**Modulo per la presentazione delle osservazioni per i piani/programmi/progetti sottoposti a procedimenti di valutazione ambientale di competenza statale**

Progetto di un impianto eolico composto da n. 7 aerogeneratori, da 6 MW ciascuno, della potenza nominale di 42 MW, e delle relative opere civili ed elettriche connesse ed infrastrutture indispensabili, da realizzarsi nei Comuni di Castel Giorgio (TR) ed Orvieto (TR)

## OSSERVAZIONI

Figura 1

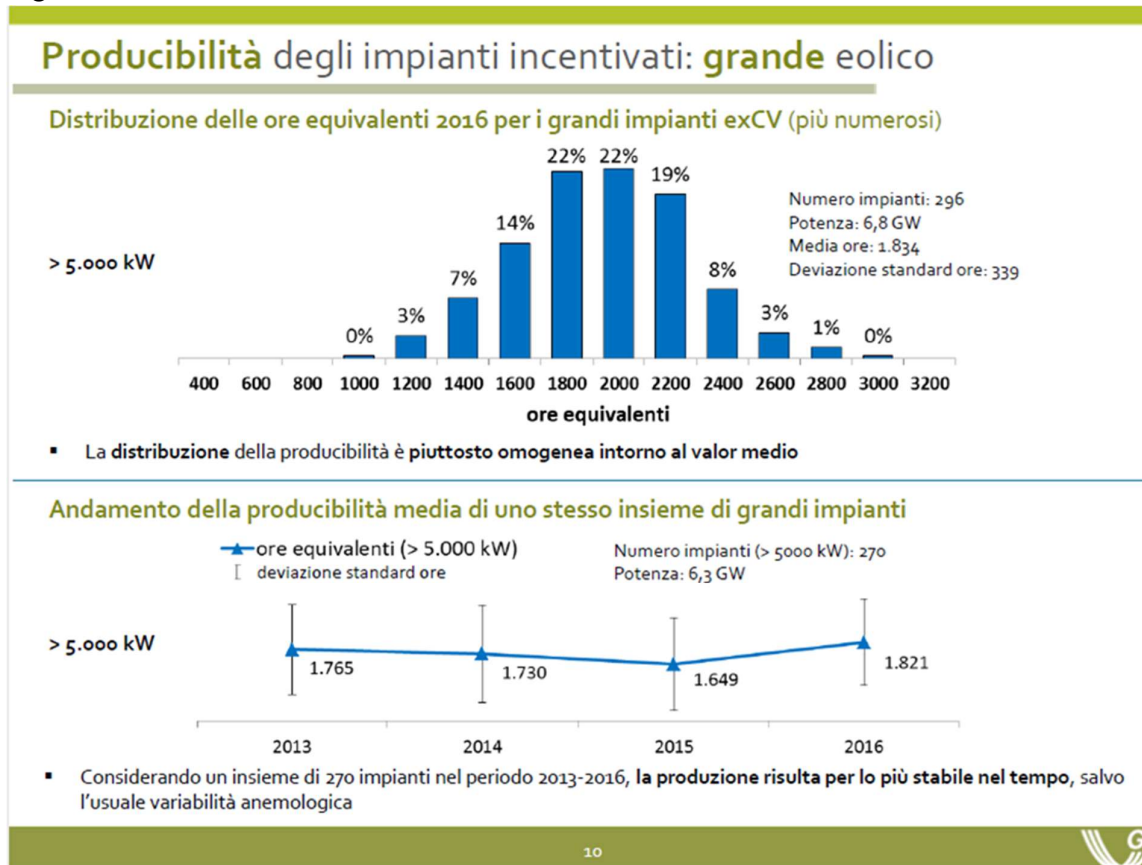
Questo è confermato, peraltro, dai documenti del GSE (Il punto sull'eolico, GSE 2016) dove viene evidenziata la distribuzione delle ore equivalenti per i grandi impianti exCV (più numerosi e inseriti nelle zone più ventose d'Italia) (vedi figura 1). Il valore medio si trova intorno alle 1900 ore. Nella tabella gli impianti a 3000 ore all'anno sono vicino allo zero, non sono riportati impianti oltre le 3000 ore equivalenti.

Figura 2

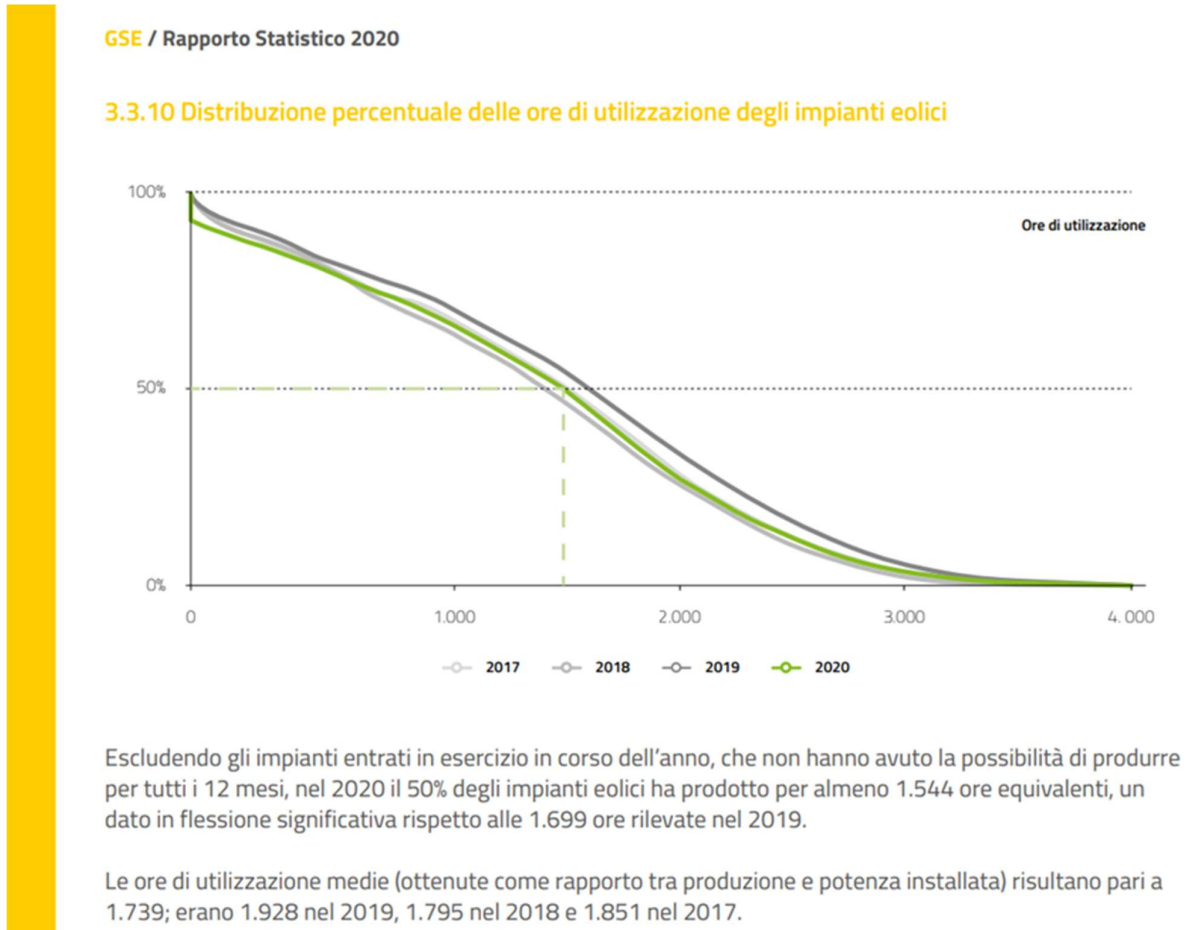
Anche nel rapporto statistico FER 2020 del GSE risulta evidente che la metà degli impianti eolici ha prodotto 1.544 ore equivalenti e una parte esigua degli impianti ha prodotto 3000 ore equivalenti all'anno. (vedi Figura 2)

### Rendering

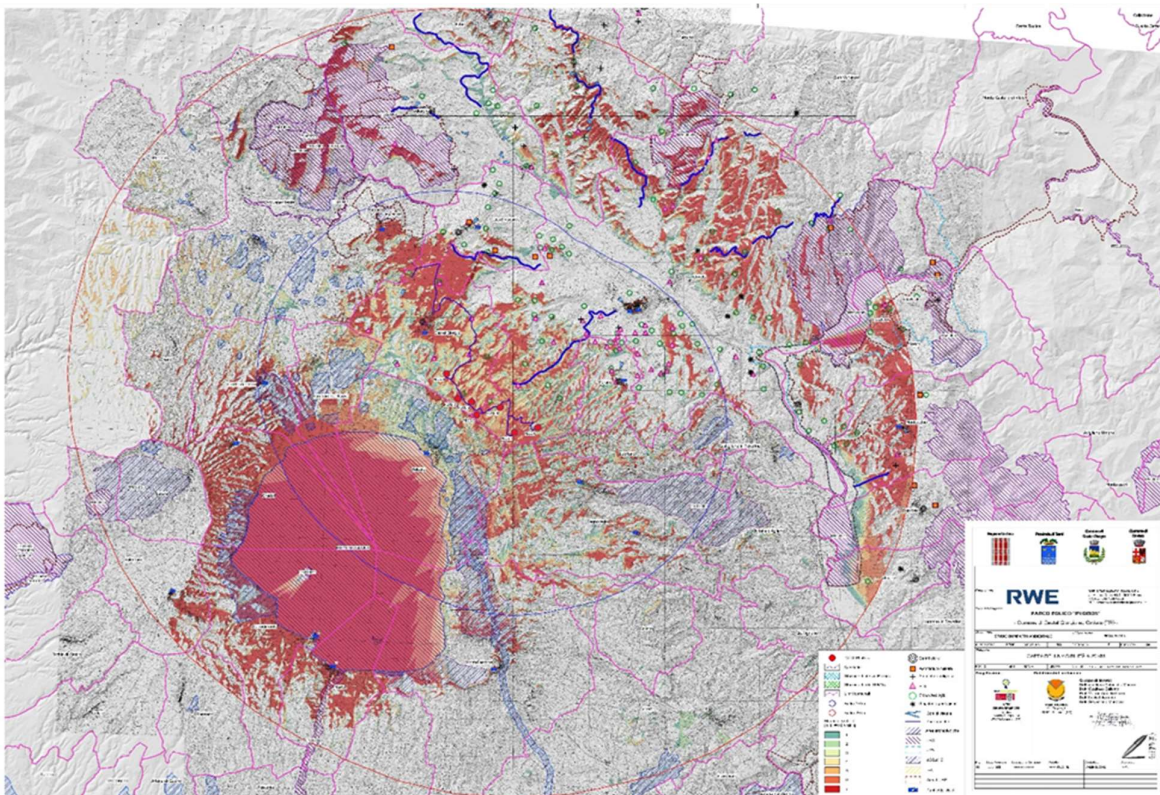
Si inserisce sotto la carta di visibilità a 20 chilometri. Le zone rosse sono quelle in cui sono visibili tutti e sette gli aerogeneratori.

Inquadramento su CTR

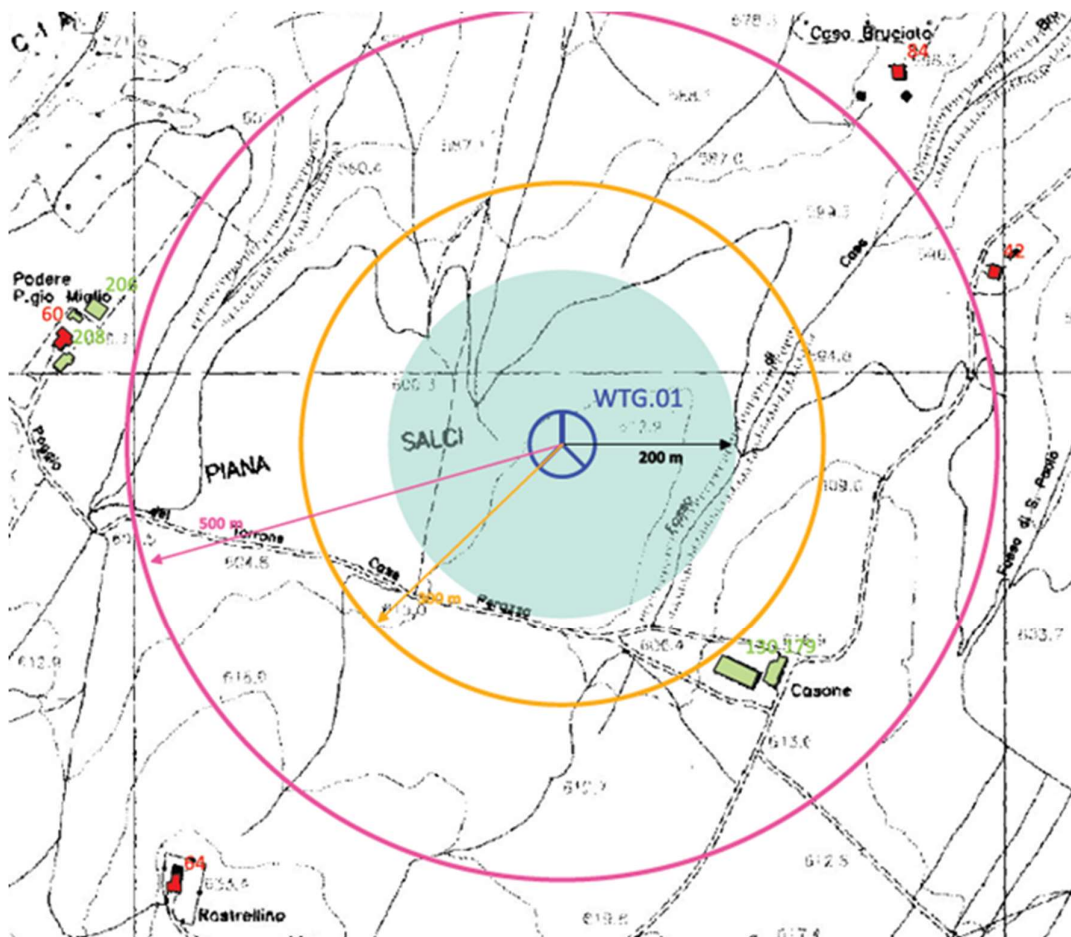
In particolare, l'aerogeneratore WTG01, "incastonato", tra una serie di ricettori sensibili (abitazioni) correttamente individuati (n. 42,60,64,62, 84) che si trovano in un'area di 500 metri come in figura crea ombreggiamento, impatto acustico e rischio di collisione per rottura.

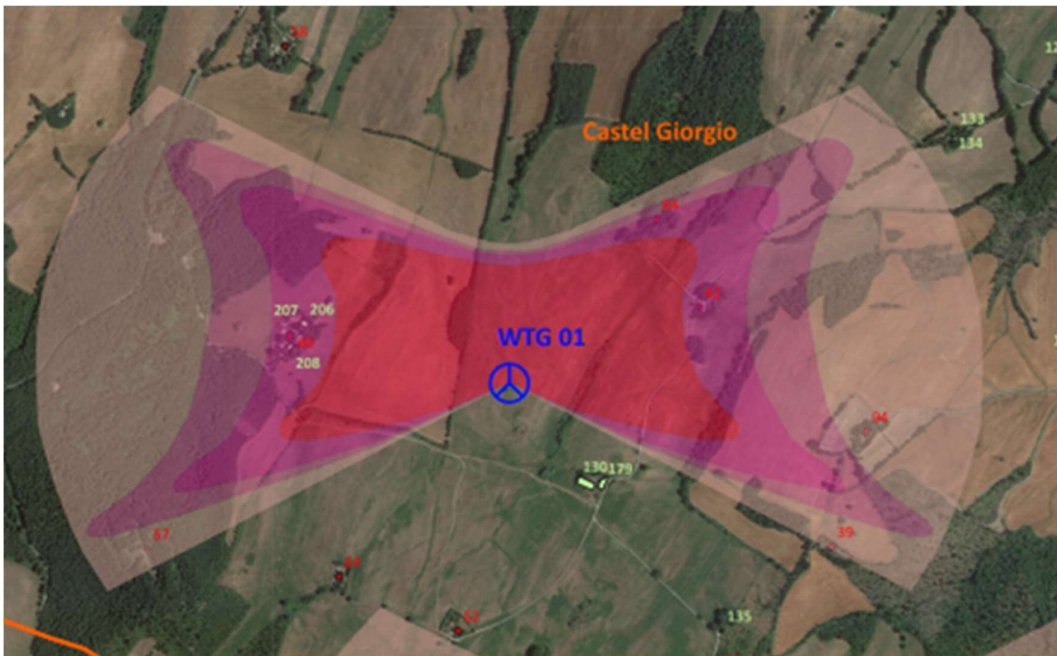
Le relazioni spaziali tra un aerogeneratore ed un ricettore (abitazione), così come la direzione del vento risultano essere fattori chiave per la durata del fenomeno di shadow flicker.

Nel caso specifico per la pala WTG01 lo studio PEOS\_OC\_13\_0\_shadow\_flickering dà evidenza per il ricettore n.60 di una durata del fenomeno dell'ombreggiamento astronomico da 50 a 100 ore/anno, mentre lo studio evidenzia che il valore limite inferiore con effetto trascurabile in termini di ore/anno in cui può verificarsi è di 30 ore/anno di ombra astronomica.

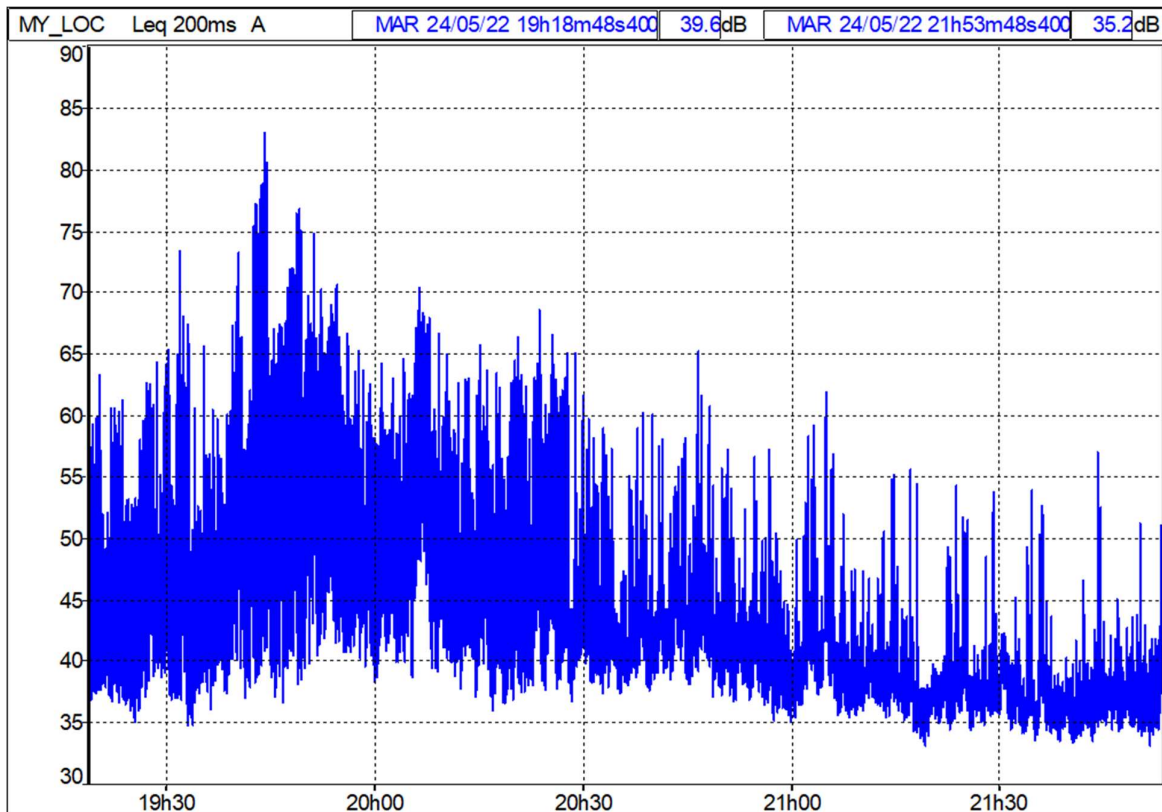
Nel corso del sopralluogo del 24.05.2022 è stata eseguita una misurazione del rumore naturale della zona. La posizione di misura (42°40'58,87" 11°59'03,24") era sul terrazzo dell'abitazione principale, come illustrato nella foto seguente:
